## 改善箇所説明図

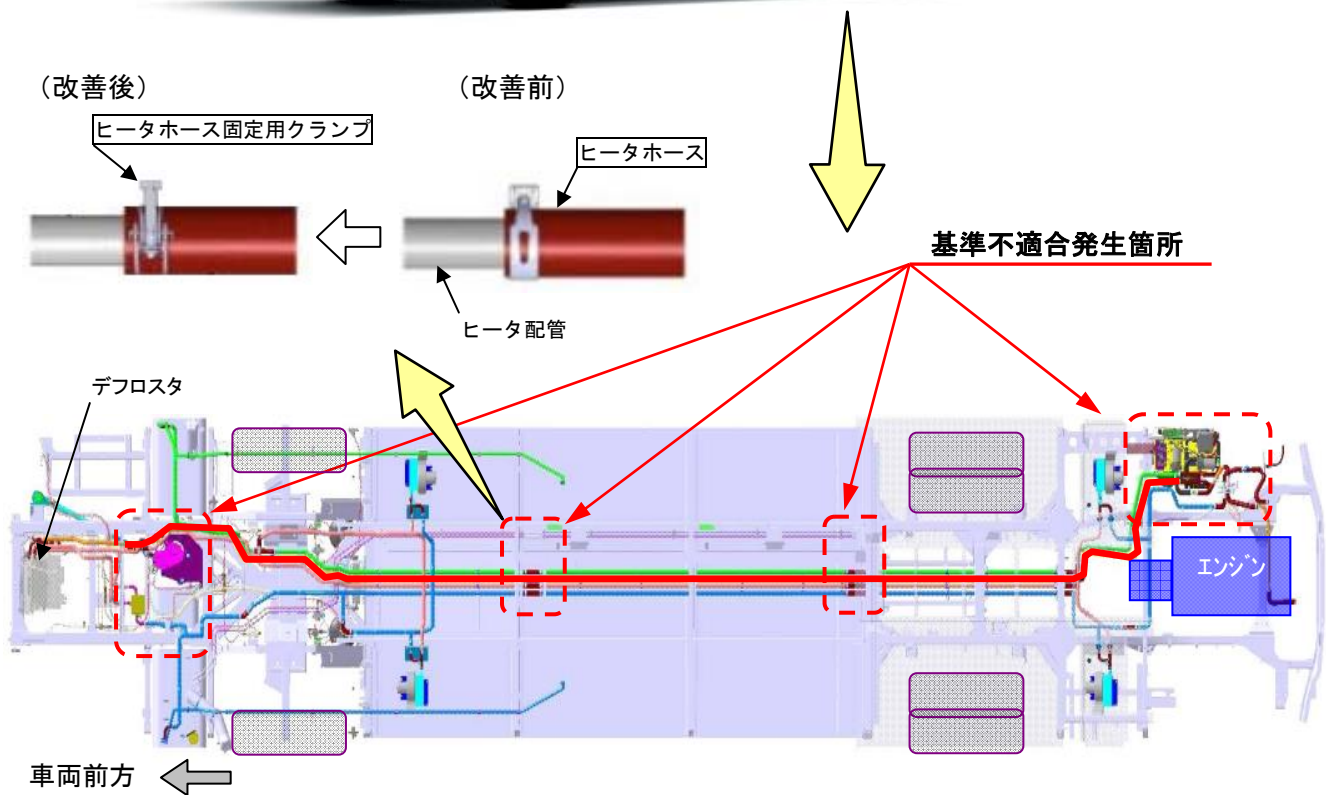
大型バスにおいて、ヒータホース固定用クランプの締結力が不足しているため、ヒータホースの内部を流れる冷却水がホース端部より浸入し、その冷却水によってホースの補強糸が分解されるものがある。そのため、そのままの状態で使用を続けると、ホースの強度が不足し、内部を流れる冷却水の圧力に耐えきれず、ホースが破損して冷却水が漏れ、デフロスタの機能が低下して前面ガラス直前の視野を確保できないおそれがある。

全車両、ヒータホース固定用クランプの締結力が不足している箇所のヒータホースと固定用クランプを対策品に交換する。

注：  は交換部品を示す。
